**VERBALE DELLA CONFERENZA DI SERVIZI**  
**IN FORMA SEMPLIFICATA E MODALITA' ASINCRONA**  
**PER LE FINALITA' DI CUI ALL'ART. 38 DEL D.LGS. 36/2023**  
**(ex artt. 14 e 14/bis della L. n. 241/1990 e art. 38 del D.Lgs. 36/2023 e ss.mm.ii.)**

**OGGETTO: CONTRATTO ISTITUZIONALE DI SVILUPPO "LECCE - BRINDISI - COSTA ADRIATICA"**  
**INTERVENTO A1\_18 "La Spiaggia Urbana – lotto 1B – Lungomare Caboto – Giardini di Adriano"**  
finanziamento pari a € 3.220.000,00 - Delibera CIPESS n. 31/2022 e Delibera di G.C. n. 206/2022

**APPROVAZIONE DEL PROGETTO DI FATTIBILITÀ TECNICO ECONOMICA E DELLA LOCALIZZAZIONE DELL'OPERA** - CONFERENZA DI SERVIZI DECISORIA, ex artt. 14 e 14 bis della L. n. 241/1990 e art. 38 del D.Lgs. 36/2023 e ss.mm. e ii., IN FORMA SEMPLIFICATA ED IN MODALITA' ASINCRONA

Figura 2 Sovrapposizione intervento con vincolistica PTA

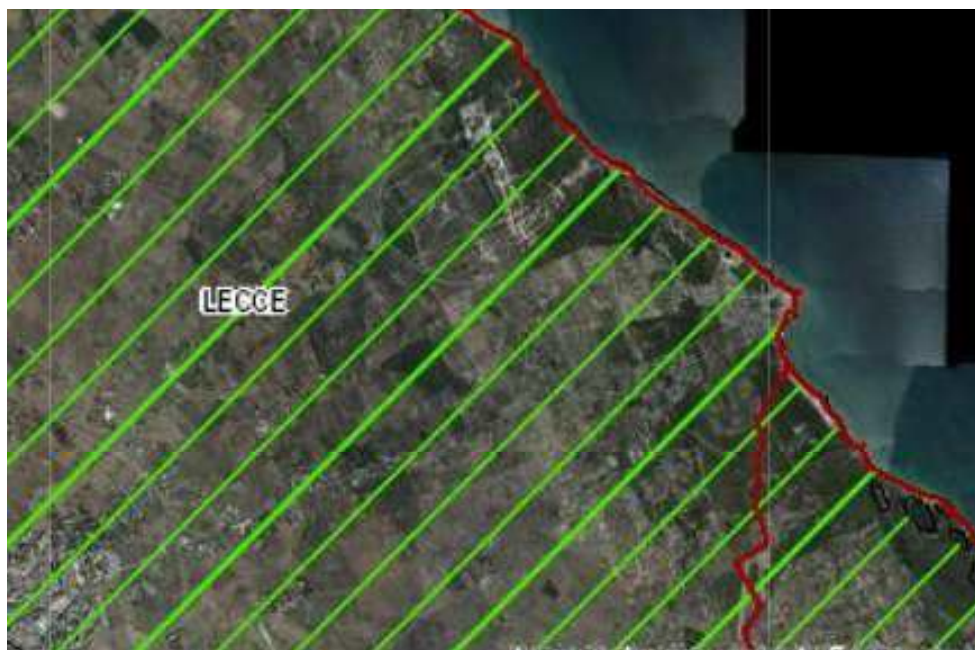
L'intervento, nel suo complesso, interessa terreni sottoposti al vincolo, dal PTA approvato con **D.C.R. n. 230/2009 ed il cui aggiornamento 2015-2021 è stato approvato con D.C.R. n. 154 del 23/05/2023**, cosiddetto di "**Contaminazione Salina**".

In tali aree, il P.T.A. ha previsto misure volte a promuovere la pianificazione nell'utilizzo delle acque, al fine di prevenire ripercussioni sulla qualità delle stesse e a consentire un consumo idrico sostenibile, tenendo conto delle disponibilità, della capacità di ricarica delle falde e delle destinazioni d'uso della risorsa, compatibili con le relative caratteristiche qualitative e quantitative, applicando le limitazioni di cui alle **Misure M 2.10 dell'allegato 14 del PTA (misure KTM 8 dell'elaborato G – Programma delle Misure ed art. 53 delle NTA dell'aggiornamento 2015-2021 approvato con D.C.R. n. 154 del 23/05/2023)**, alle quali si fa espresso rinvio, in caso di prelievi di acqua da falda.

La tipologia di opere previste, nel loro insieme non configgono con i suddetti vincoli, pertanto questa Sezione, ritiene, limitatamente alla compatibilità con il PTA, che **nulla osta alla realizzazione delle opere in progetto**, avendo cura, durante la loro esecuzione, di garantire la protezione della falda acquifera.

- alla luce delle indicazioni di cui alla **DGR n.1096 del 31.07.2024** con cui la Regione Puglia ha adottato il **Piano di emergenza per il superamento della crisi idrica 2024/2025**, si prescrive che l'eventuale approvvigionamento idrico per il sostentamento delle specie vegetali sia realizzato nell'ottica di un uso sostenibile della risorsa idrica, limitando al massimo l'utilizzo di acqua potabile, con il divieto di creare nuovi punti di prelievo di acque dolci di falda, rilevando che risulta premiale **l'approvvigionamento della risorsa idrica derivante da impianti di affinamento delle acque reflue pubbliche dedicati al riuso**;

- in ordine alle disposizioni di cui alla **DGR 1096/2024** si rileva che al punto 4.2 è indicato che in caso in cui l'emergenza idrica perduri è facoltà del Presidente della Giunta Regionale vietare l'utilizzo di acqua potabile erogata dal pubblico acquedotto per usi impropri quali ad esempio l'innaffiamento di giardini, prati o lavaggio di strade e cortili; allo scopo di irrigare le specie vegetali da piantumare si suggerisce la realizzazione di vasche di accumulo per le acque di seconda pioggia da riutilizzare come fonte di approvvigionamento idrico delle specie vegetali in aggiunta alla già citata possibilità di utilizzare per lo scopo le acque reflue affinate;

- in coerenza con le finalità della Legge Regionale n. 13/2008, è obbligatorio il riutilizzo delle acque meteoriche di dilavamento finalizzato alle necessità irrigue, domestiche, industriali ed altri usi consentiti dalla legge, tramite la realizzazione di appositi sistemi di raccolta, trattamento, ed erogazione, previa valutazione delle caratteristiche

- durante l'esercizio dell'attività, di garantire la protezione della falda acquifera, nelle aree di cantiere deputate all'assistenza e manutenzione deve essere predisposto ogni idoneo accorgimento atto a scongiurare la diffusione sul suolo di sostanze inquinanti a seguito di sversamenti accidentali;
- il sistema di gestione delle acque reflue di tipo domestico deve essere conforme al R.R. n. 26/2011 come modificato ed integrato dal R.R. n. 7/2016;
- siano sempre rispettate le misure di tutela previste dal Piano di Tutela delle Acque M.2.10 richiamate in narrativa;
- siano ridotte al minimo le superfici impermeabilizzate;
- l'irrigazione delle specie da impiantare sia effettuata nel rispetto delle prescrizioni dell'art. 53 delle NTA del PTA.
